E.prot DVA-2013-0004602 del 21/02/2013

**OGGETTO : Valutazione di Impatto Ambientale ai sensi dell'art.26 del D.lgs 152/06 e s.m.i.
relativa al nuovo Master Plan dell'Aeroporto di Milano Malpensa.
Osservazioni alle Integrazioni Volontarie di SEA (chiarimenti di Novembre 2012)**

Figura 4-1 Aree di intervento per il ripristino della brughiera

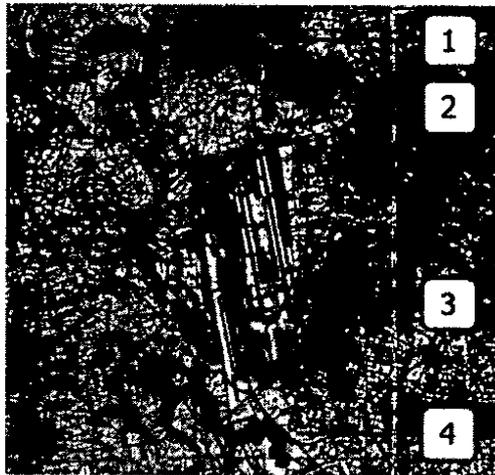
Con la "Documentazione Novembre 2012" SEA propone di ricostruire la brughiera in 4 diverse zone vicine all'aeroporto identificate in Fig. 4-1

Per prima cosa va evidenziato che SEA propone la ricostruzione della brughiera in aree attualmente già verdi, per cui nel bilancio finale ci sarà comunque un enorme consumo di territorio.

Si rileva, inoltre, come i proponenti ritengano appropriata la realizzazione di interventi di compensazione in aree, quali l'ex area militare, che già allo stato attuale presentano elementi diffusi di naturalità e di valore naturalistico. In particolare, l'area compresa tra la SS 336 e le vasche di spagliamento del torrente Arno è già caratterizzata da formazioni di praterie aride e da brughiera e questi ambienti costituiscono ad oggi habitat di specie di rilevante interesse naturalistico, come ad esempio Averla piccola, Succiacapre, Calandro.

Allo stesso modo l'intervento di ricostituzione della brughiera all'interno del SIC "Brughiera del Vigano" verrebbe realizzato in aree attualmente coperte da boschi di aghifoglie che, pur caratterizzate in parte dalla presenza di conifere non autoctone, rappresentano l'habitat di molte specie prettamente forestali, che si elencano brevemente (dati aggiornati a dicembre 2012):

Intervenire su tali habitat, modificandone sostanzialmente la tipologia, per ricostituire la brughiera (fatta salva l'effettiva buona riuscita di tale intervento) andrebbe evidentemente ad arrecare un danno alle specie che, allo stato, li frequentano.
